国网山西省电力公司经济技术研究院文件

晋电经研规划〔2017〕187号

国网山西经研院关于山西晋城周村 220kV 输变电工程可行性研究报告的评审意见

山西晋城周村 220kV 变电站接入系统方案图

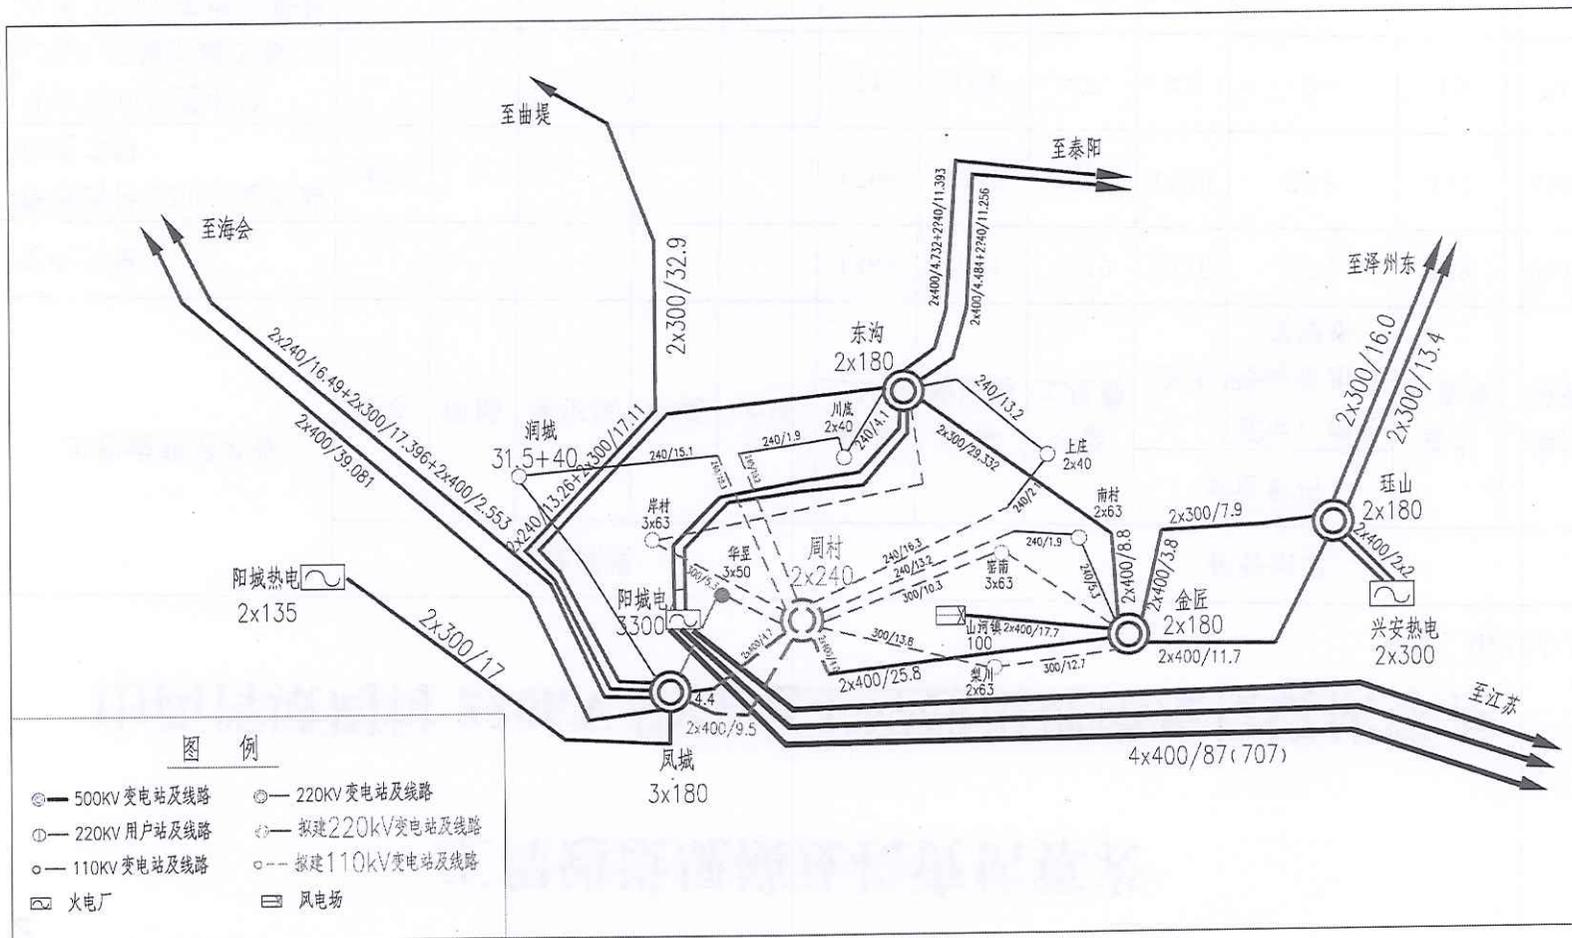
220kV 出线规模 8 回，本期 3 回。向南出线，出线间隔由西向东依次排列为：备用 2 回、凤城 2 回、金鼎、备用 3 回。

110kV 出线规模 14 回，本期 8 回。向北出线，出线间隔由西向东依次排列为：备用 4 回、岸村、华昱、润城、川底、备用、上庄、南村、窑南、备用、犁川。

(1) 金鼎~凤城 220kV 线路 π 入周村, 新建一回周村~凤城 220kV 线路。
